PROGETTO DEFINITIVO PER LA REALIZZAZIONE DI UN PARCO EOLICO DA 46,8 MW NEL COMUNE DI ORUNE (NU) CON OPERE DI CONNESSIONE NEL COMUNE DI NUORO (NU)

RISCONTRO ALLA NOTA RAS PROT. n 28772

Risposta alle note di integrazioni RAS e del Comune di Nuoro

Oggetto: Controdeduzioni alle osservazioni trasmesse in merito alla Valutazione di Impatto Ambientale, ai sensi dell'art. 26 del D.Lgs. 152/2006, e s.m.i., inerente al "PROGETTO DEFINITIVO PER LA REALIZZAZIONE DI UN PARCO EOLICO COMPOSTO DA 9 AEROGENERATORI CON POTENZA COMPLESSIVA DI 46,8 MW NEL COMUNE DI ORUNE (NU) CON OPERE DI CONNESSIONE NEL COMUNE DI NUORO (NU)

Figura 2: Percorso sulla viabilità esterna ipotizzato per il raggiungimento delle turbine OR06, OR07, OR08

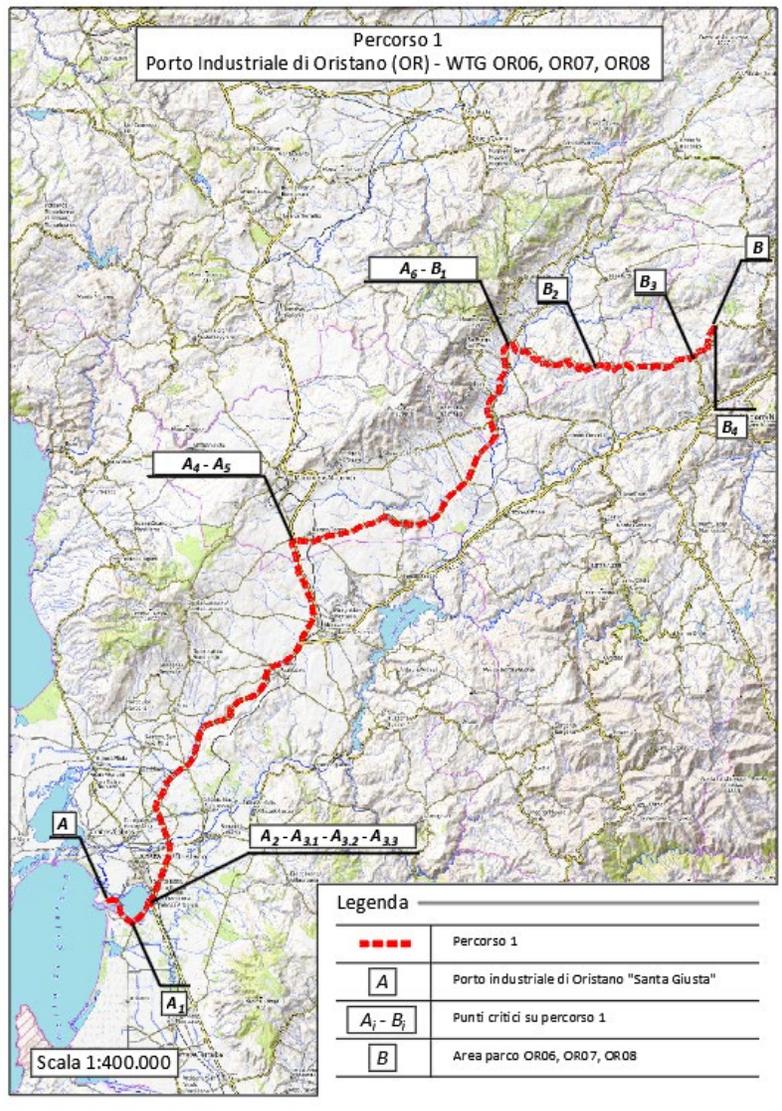
- 2) *Si osserva inoltre che nel suddetto elaborato sono state analizzate le componenti ambientali, ma tra queste non è contemplata la componente "Mobilità e Trasporti" e non emergono particolari considerazioni e studi concernenti l'impatto del progetto sul sistema dei trasporti. Si evidenzia che gli impatti ambientali generati dal progetto sul sistema dei trasporti rappresentano un aspetto non trascurabile nell'ambito della fase di realizzazione di un parco eolico, soprattutto in relazione alla*

tipologia dei mezzi eccezionali coinvolti. Il principale impatto potenziale si riferisce agli effetti indotti dal movimento di mezzi speciali di trasporto /pesanti sul traffico veicolare transitante sulle strade ordinarie (statali, provinciali e comunali).

In considerazione degli impatti sulla componente Mobilità e Trasporti durante la fase di cantierizzazione del parco eolico, tutte le componenti necessarie alla costruzione della turbina (navicella, blade, conci, etc.) arriveranno mediante navi cargo ordinarie adibite a trasporto merci presso il Porto Industriale "Santa Giusta" di Oristano (OR) il quale risulta essere dotato di un molo di scarico di merce pesante, e quindi anche dotato sia di gru necessarie per il trasporto a terra degli elementi che di spazio sufficiente al trasbordo dei conci e delle blade. Tutte queste attività avverranno solo a seguito di una tempestiva comunicazione all'autorità portuale competente al fine di impattare il modo poco significativo sia su un ipotetico aumento del traffico marittimo, mediante l'utilizzo di ordinarie navi mercantili, sia sulle regolari attività industriali del porto.

Una volta trasportate a terra tutte le componenti delle torri eoliche queste partiranno mediante autoarticolati dal porto industriale di Oristano secondo il percorso più idoneo al raggiungimento delle turbine.

La tipologia di articolati scelti per il trasporto "eccezionale" delle blades lungo le strade statali-provinciali e comunali, sono muniti del meccanismo idraulico/meccanico denominato "blade-lifter" che permette di avere traiettorie con raggi di curvatura più piccoli rispetto al trasporto tradizionale garantendo pochi adeguamenti stradali e impatti "poco significativi" sulla viabilità esistente e limitati nella sola fase di cantiere. Infatti, nella fase di esercizio, gli adeguamenti necessari in fase di cantiere, saranno ripristinati.

In particolare, per raggiungere la posizione degli aerogeneratori *OR06, OR07 e OR08* gli automezzi seguiranno le strade di seguito elencate, come specificato nell'elaborato integrativo *S289-INT01-D_ROAD SURVEY*:

- Strada Provinciale n. 49;
- Strada Statale n. 131;
- Strada Provinciale n. 33;
- Strada Provinciale n.10 M;
- Strada Provinciale n. 31;
- Strada Provinciale n. 41;
- Strada Statale n. 389;
